KORIDOR VRT ZK01 A LÚD MĚŘÍN

Koordinace prostorového řešení – podklad pro dohodovací řízení
k návrhu A10 ZÚR Kraje Vysočina

Obr. 1 Územní střet koridoru ZK01 s ochrannými pásmy LÚD Měřín

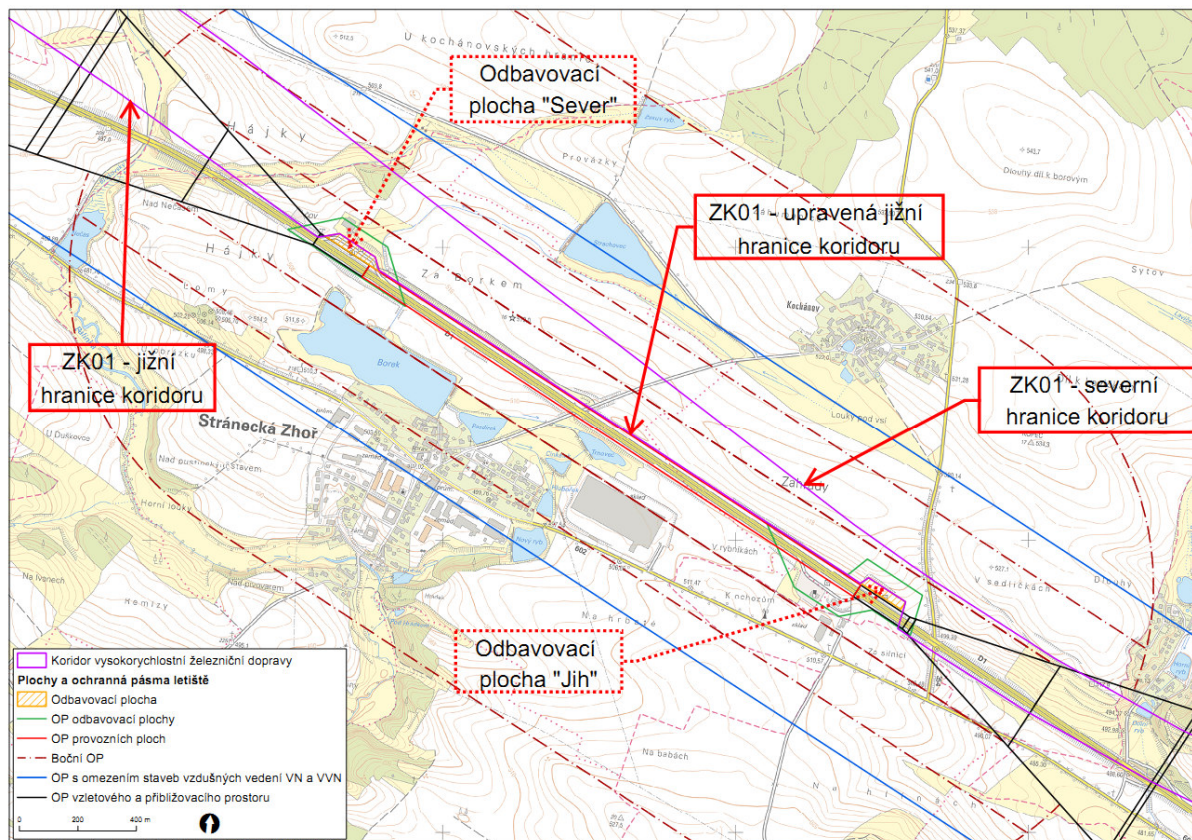
Mezi křižovatkami Měřín a Velké Meziříčí – západ je **rozšířené těleso dálnice D1 součástí tzv. „letištního úseku dálnice Měřín“ (km 136,826 a km 139,230)**, který má vedle své dopravní funkce zároveň charakter stavby důležité pro bezpečnost státu jako záložní vojenské letiště. Vzhledem k **těsnému souběhu kříží vymezený koridor ZK01 stanovená ochranná pásma LÚD Měřín. Viz Obr. 1 níže.**

Z tohoto důvodu uplatnilo Ministerstvo obrany („MO“) k návrhu A10 ZÚR Kr VYS nesouhlasné stanovisko (č. j. MO 505356/2024-1322 ze dne 21. 7. 2024) v rámci jeho veřejného projednání dle § 42b stavebního zákona¹ s odkazem na riziko znemožnění provozu radionavigačních, radiolokačních a radiokomunikačních prostředků potřebných pro případné zabezpečení letového provozu na LÚD Měřín. Trakční vedení včetně jeho součástí, zabezpečovací a sdělovací zařízení vysokorychlostní trati mohou mít vliv na činnost a provoz vojenských pozemních leteckých zařízení.

V návaznosti na následná jednání s oprávněným investorem (SŽ, s. o.) vydalo MO souhlasné stanovisko k „Technické specifikaci vysokorychlostní trati v blízkosti letištního úseku dálnice Měřín“² (č. j. MO 894663/2024-1322 ze dne 4. 11. 2024). Toto stanovisko se stalo výchozím podkladem pro dohodovací řízení pořizovatele a MO k návrhu A10 ZÚR Kr Vysočina s cílem vytvořit územní podmínky pro umístění VRT v souladu s ochranou veřejných zájmů chráněných dle zák. č. 49/1997 Sb., o civilním letectví, ve znění pozdějších předpisů a zák. č. 222/1999 Sb., o zajišťování obrany ČR, ve znění pozdějších předpisů. Zákonné zmocnění k tomuto řešení pro ZÚR, jako jednoho z nástrojů územního plánování, vyplývá z ust. § 18 odst. 3 a § 19 odst. 1 písm. m) stavebního zákona v platném znění.

Obr. 2 Úprava jižní hranice koridoru ZK01 v k. ú. Stránecká Zhoř (zjednodušené schéma)

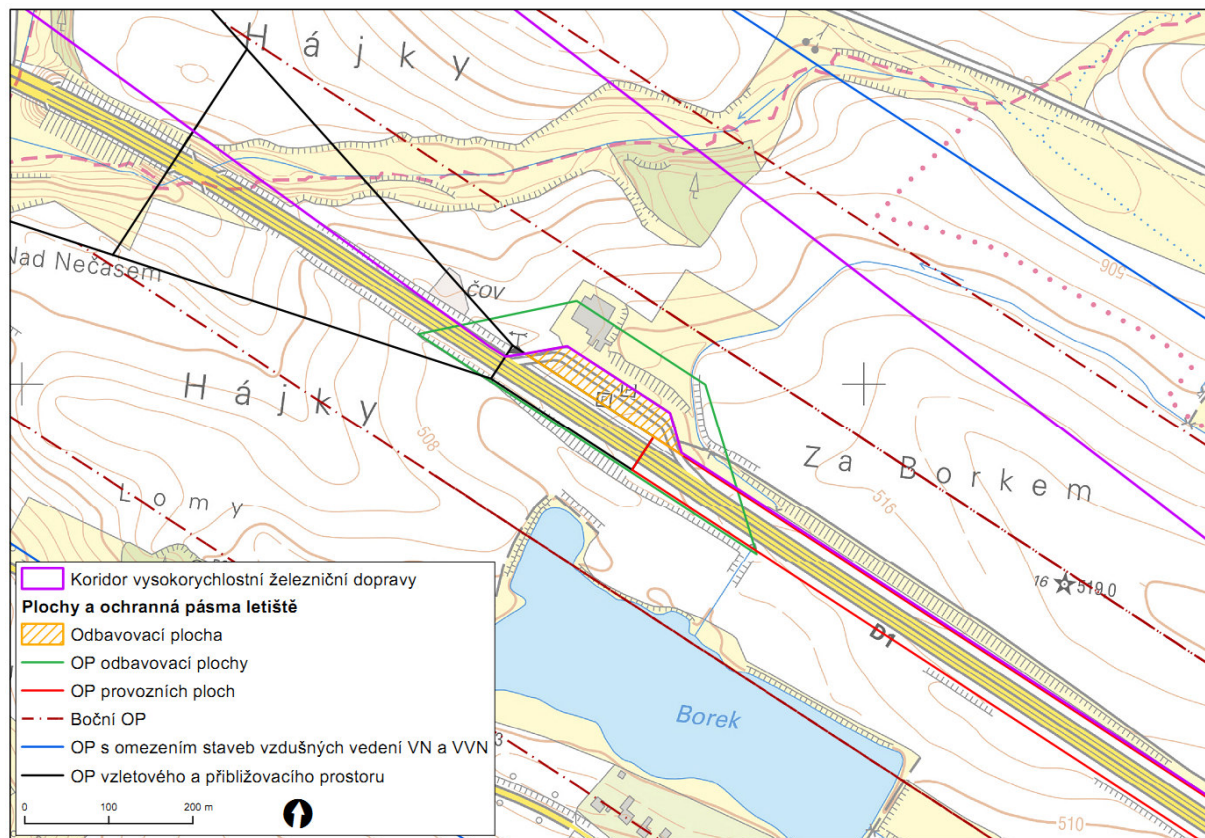
- 1) V k. ú. Stránecká Zhoř je koridor ZK01 postupně zúžen z 350 m v západní části k. ú. na 115 m ve východní části katastrálního území a to tak, že jeho jižní hranice z vnější strany kopíruje hranici ochranného pásma provozních ploch včetně odbavovacích ploch na severním a jižním okraji LÚD Měřín (viz Obr. 2)

V úseku trasy VRT procházejícím v souběhu LÚD Měřín (k. ú. Stránecká Zhoř) bude nenarušení jeho územních a provozních podmínek zajištěno takto:

- výškové vedení/zahloubení drážního tělesa podél celého LÚD Měřín bude provedeno tak, aby nedošlo k narušení stanovených podmínek ochranného pásma vzletového a přistávacího prostoru a bočního ochranného pásma LÚD Měřín, případně bude prověřeno potencionální umělé zakrytí celého úseku trati v závislosti na místních podmínkách a možnostech technického řešení stavby;
- umělé zakrytí trati bude realizováno v dílčích úsecích křižujících ochranné pásmo odbavovací plochy „Sever“ a ochranné pásmo odbavovací plochy „Jih“ (viz Obr. 3 a Obr. 4 níže);
- v úseku, který kříží ochranné pásmo s omezením staveb vzdušných vedení VN a VVN dojde ke zřízení odpojitelného úseku trakčního vedení od elektrického napájení.
